Impianto eolico nel Comune di Troia in località "Cancarro - Montalvino", costituito da n. 10 per una potenza complessiva di 42 MW comprese le relative opere di connessione alla rete ed infrastrutture indispensabili alla costruzione ed all'esercizio dell'impianto.

Il presente elaborato affronta partitamente i temi trattati dal parere del Comitato regionale per la V.I.A. della Regione Puglia (di seguito, il "Comitato"), riportando, per ciascuno dei temi, dapprima uno stralcio del parere emanato dal predetto Comitato e, di seguito, il testo delle controdeduzioni della Scrivente.

Quadro d'unione
h_{calc} = 5.0 m
v_{wind@HUB} = 3 m/s

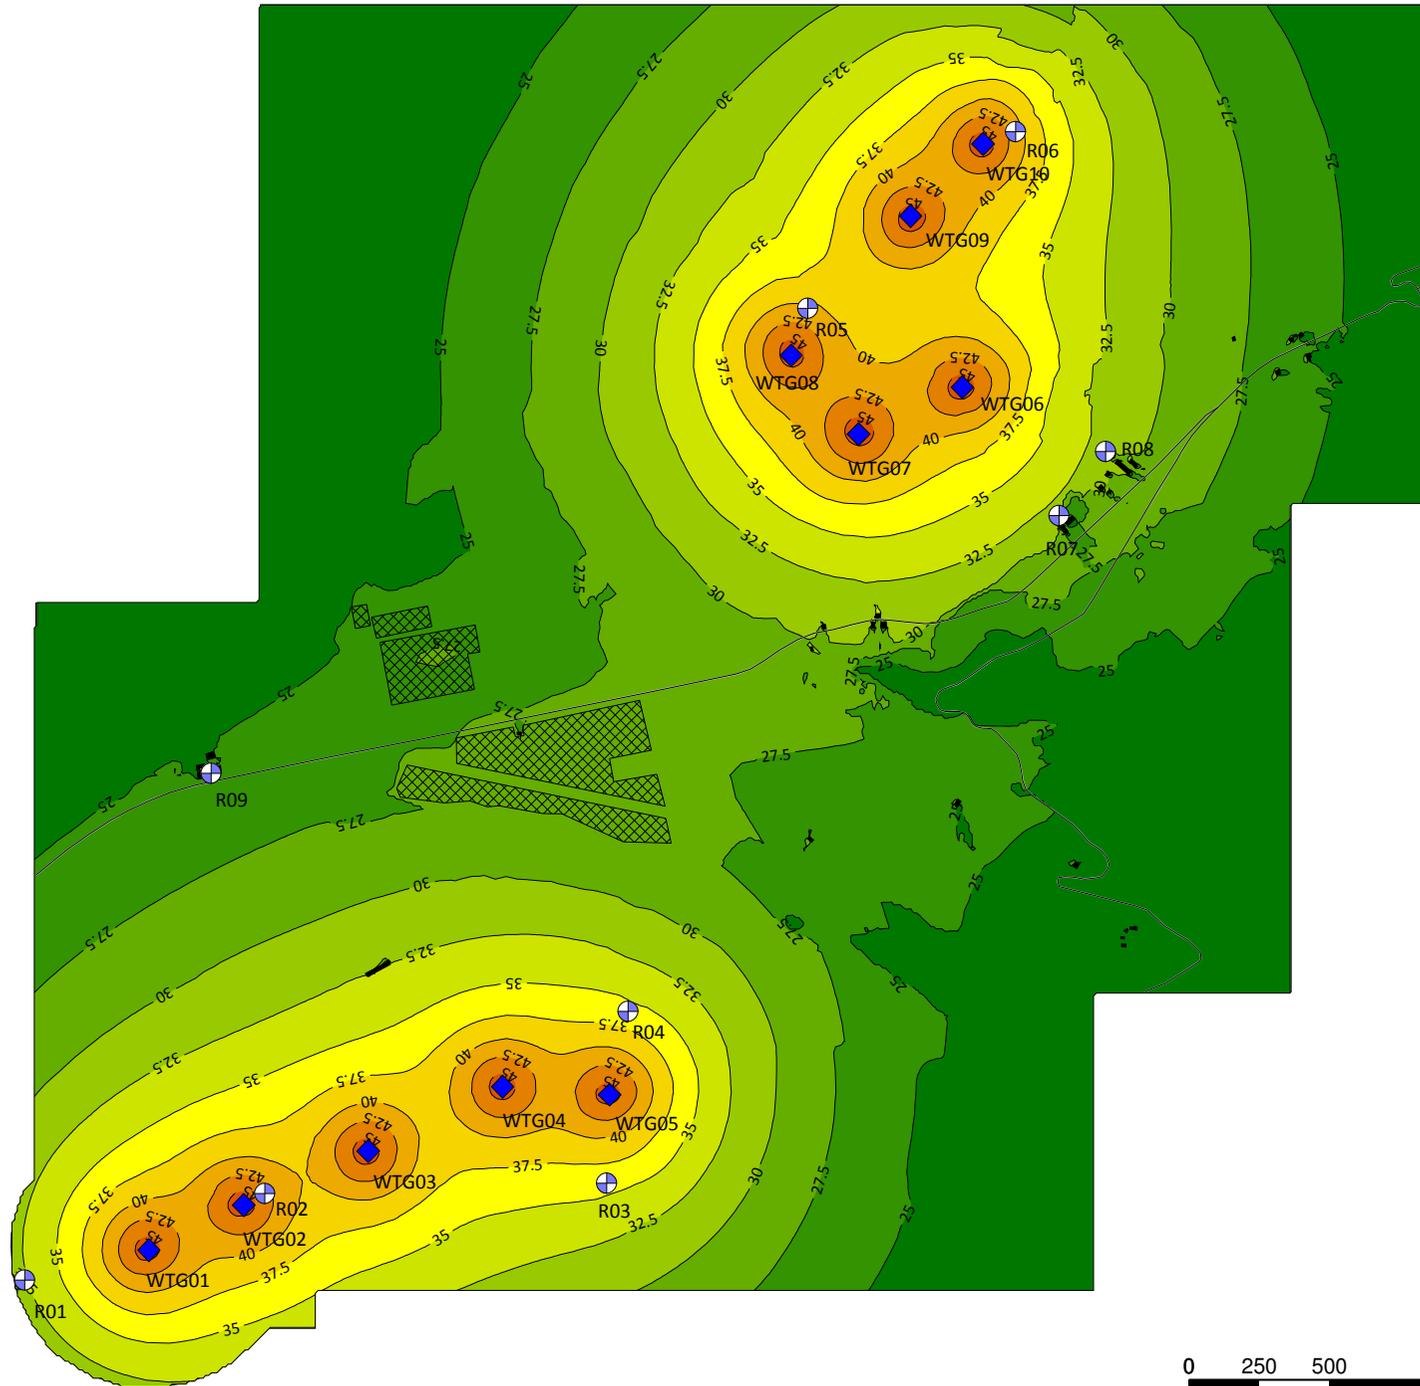
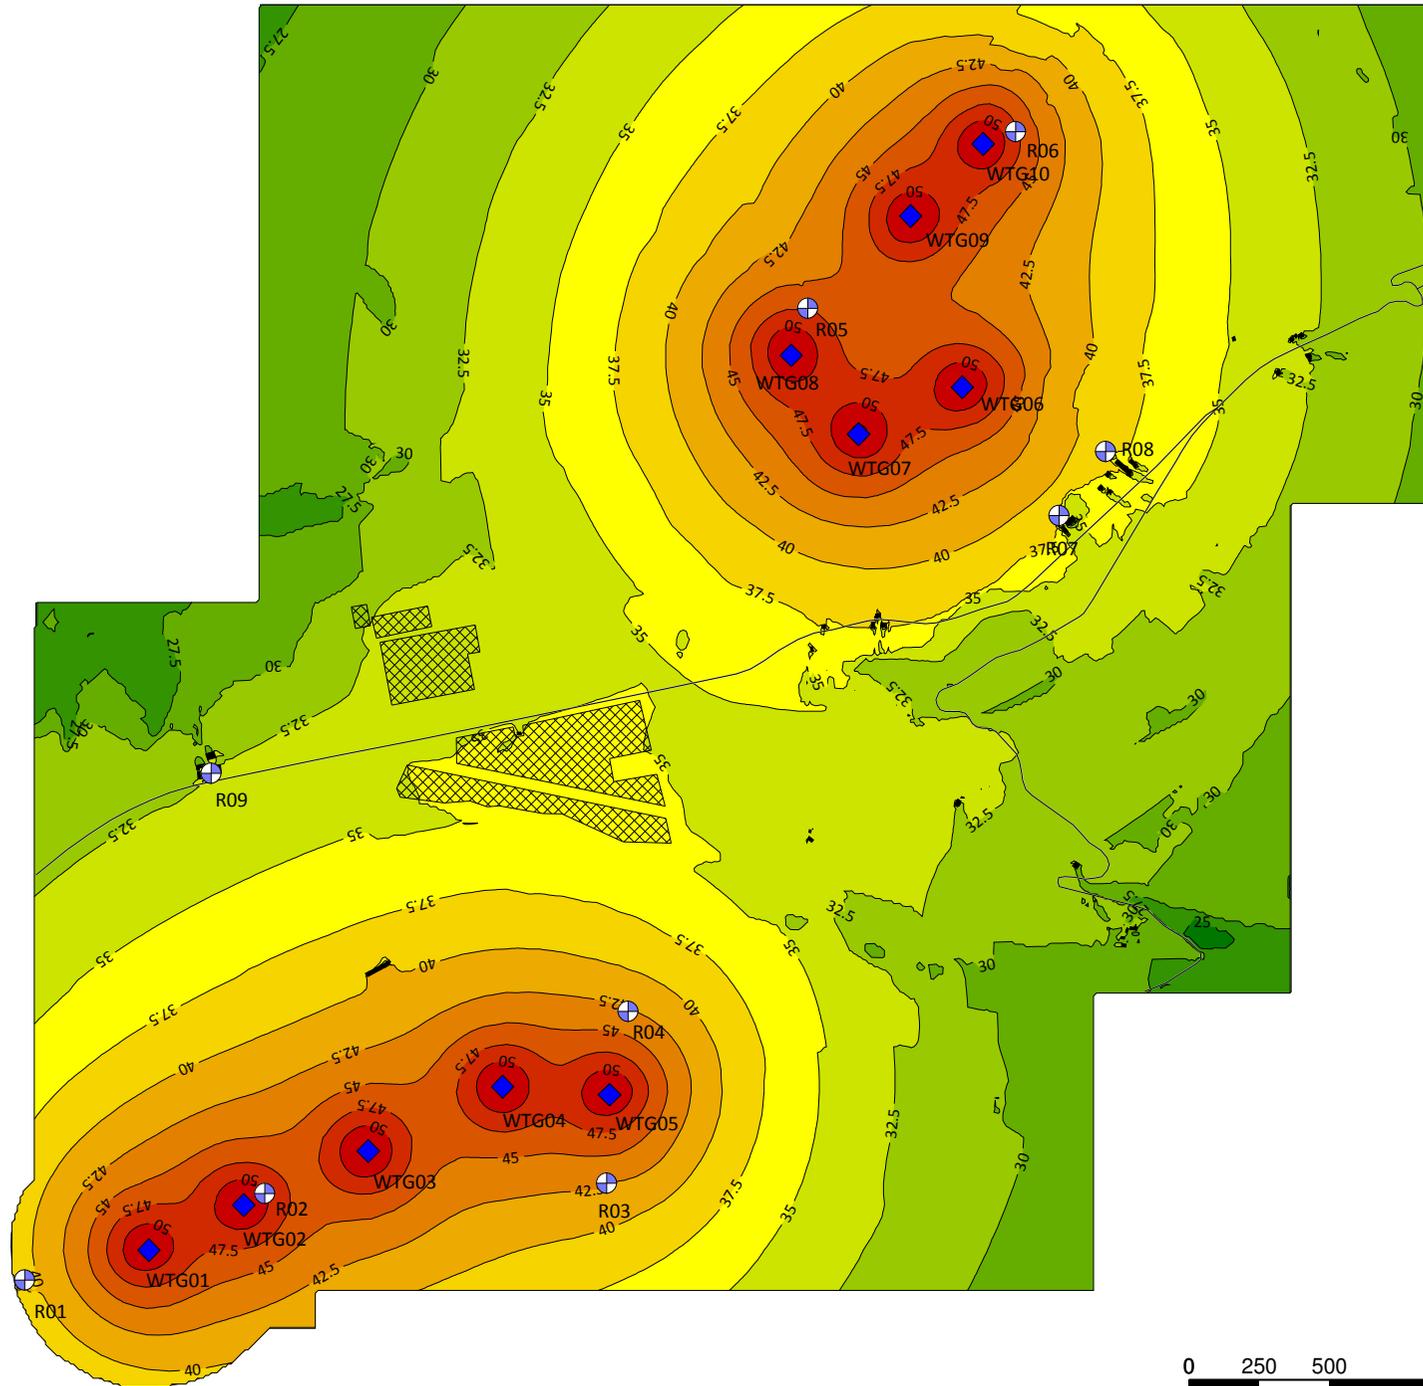
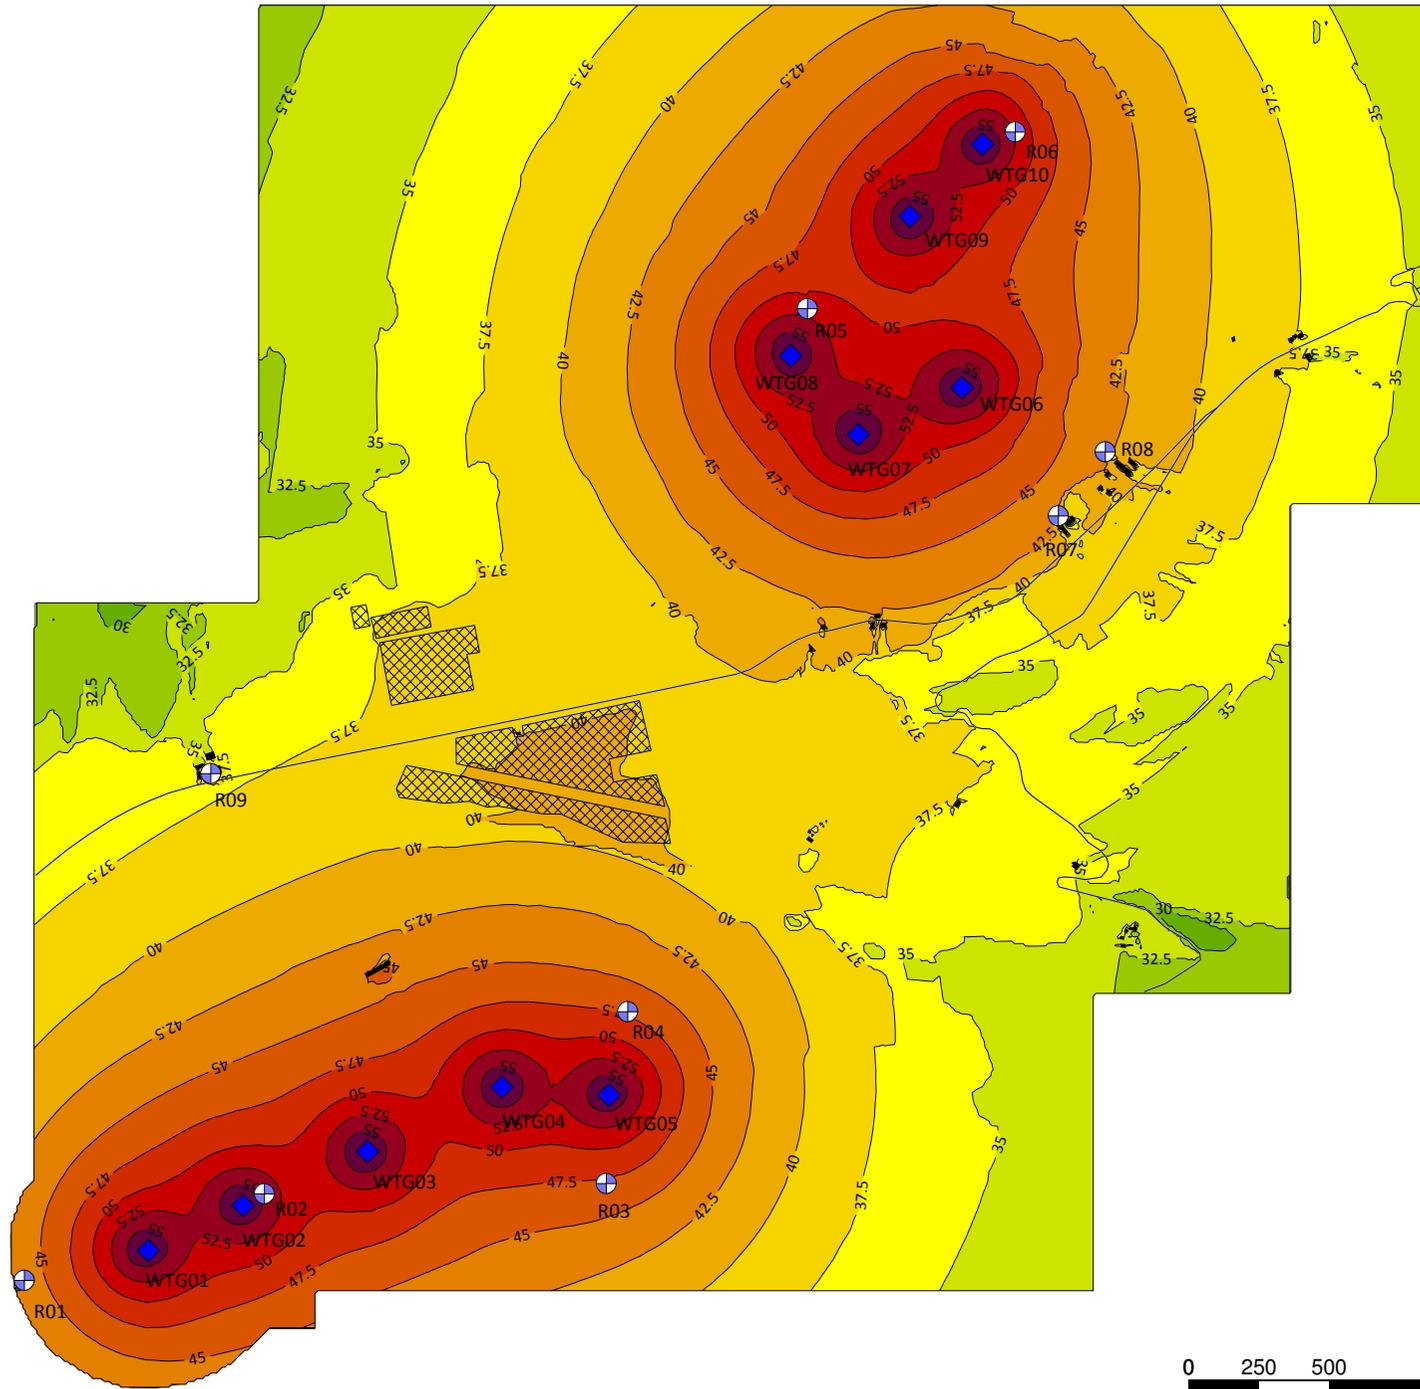
- a) *Nell'Allegato 3 mancano le mappe a quota 5m*
- b) *Non è riportato l'impatto acustico generato in fase di cantiere.*
- c) *Il Tecnico non ha prodotto la documentazione attestante l'Elenco Nazionale dei Tecnici Competenti in Acustica (ENTECA).*

- a) Sono state integrate le mappe a quota 5m (v. allegato 1)
- b) E' stato integrato il documento di impatto acustico previsionale in fase di cantiere (v. allegato 2)
- c) E' stato integrato il documento attestante l'iscrizione nell'Elenco nazionale (v. allegato 3)
